泊発電所 3号炉 耐津波設計方針について (津波防護対策に係る指摘事項回答)

令和5年7月10日
北海道電力株式会社

【指摘事項 230330-04】

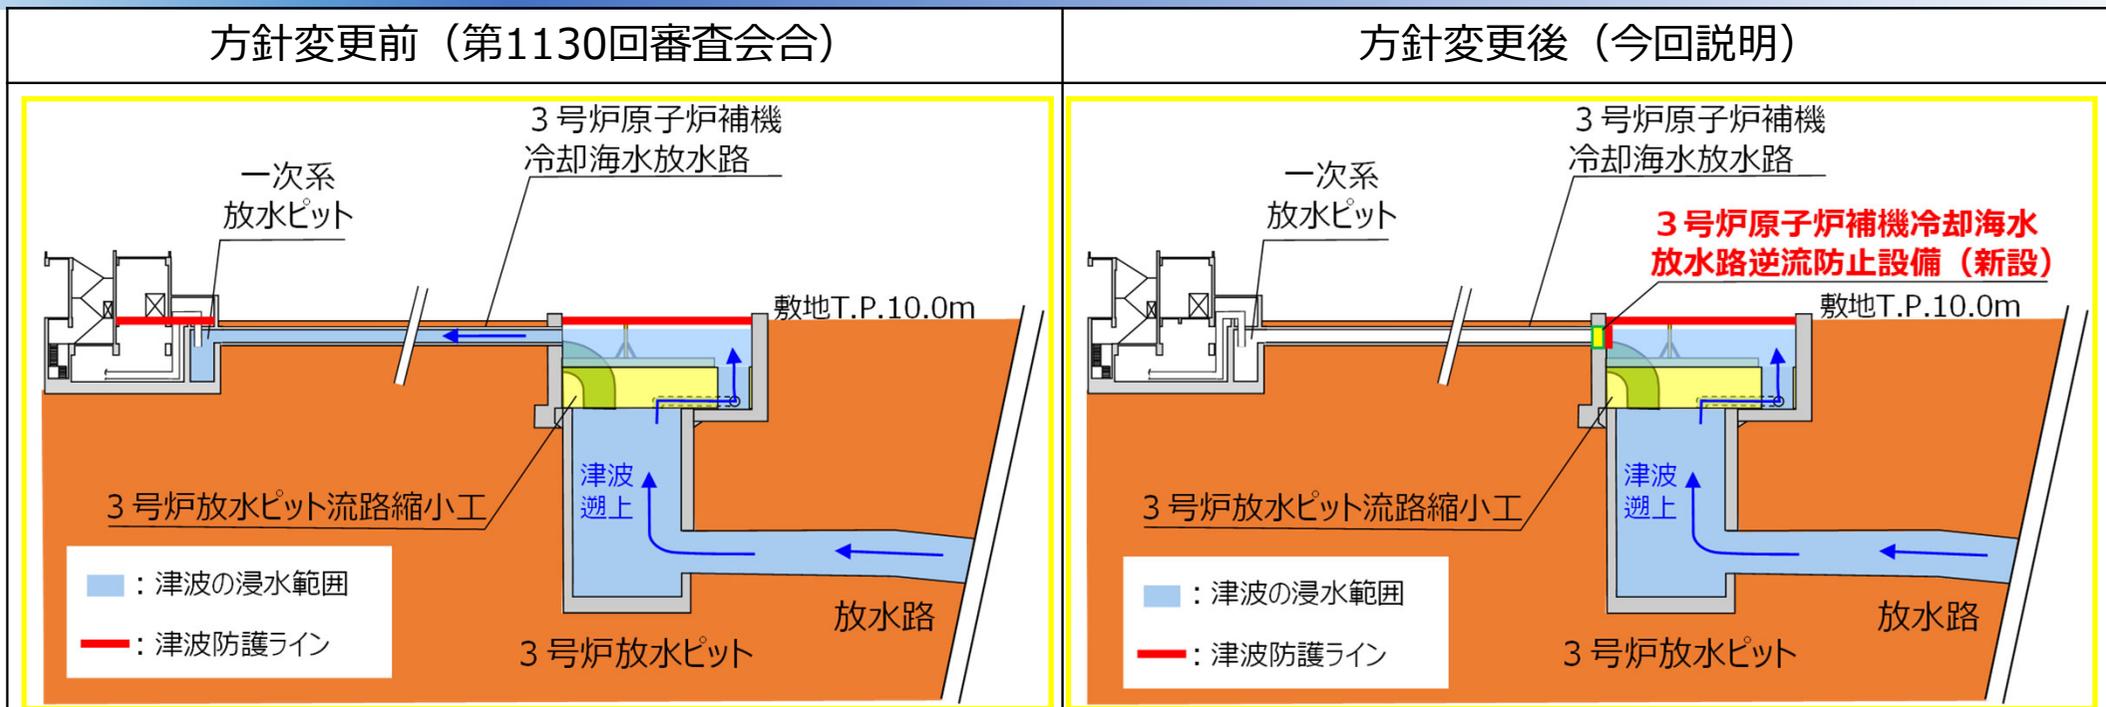
原子炉補機冷却海水放水路及び一次系放水ピットについて、当該施設に係る以下の事項を明らかにした上で、当該施設を津波の流入経路とした場合であっても津波防護方針が成立することを説明すること。

- ✓ 津波の流入に対するバウンダリとしての機能、原子炉補機冷却海水系統の排水機能、地下水排水設備の排水機能その他の期待する機能（第5条だけでなく他条文への適合の観点も含む）
- ✓ 地震時の損傷を考慮した場合における管路解析及び内郭防護の浸水量評価に与える影響

第1130回審査会合時点では、3号炉放水ピットに流路縮小工を設けることで、津波が一次系放水ピットから敷地へ流入することを防止する方針としていた。

今回、津波の敷地への流入防止をより確実に達成するとともに、津波防護対象設備から遠い位置を津波防護ラインとするために、3号炉原子炉補機冷却海水放水路に、3号炉原子炉補機冷却海水放水路逆流防止設備（以下「逆流防止設備」という。）を浸水防止設備として追加で設置する方針に変更する。

- ✓ 3号炉原子炉補機冷却海水放水路の3号炉放水ピット側端部に逆流防止設備を設けることで、3号炉放水ピットを津波防護ラインとする方針とする。
- ✓ 3号炉原子炉補機冷却海水放水路及び一次系放水ピットは以下の設備の通常時における排水機能を有しており、逆流防止設備が排水機能に悪影響を与えない設計とする。

- ✓ 逆流防止設備は浸水防止設備として耐震Sクラスで設計することから、地震後でも損傷することはない、3号炉原子炉補機冷却海水放水路への津波の流入を防止できる。よって、3号炉原子炉補機冷却海水放水路及び一次系放水ピットの管路解析及び内郭防護の浸水量評価に与える影響はない。
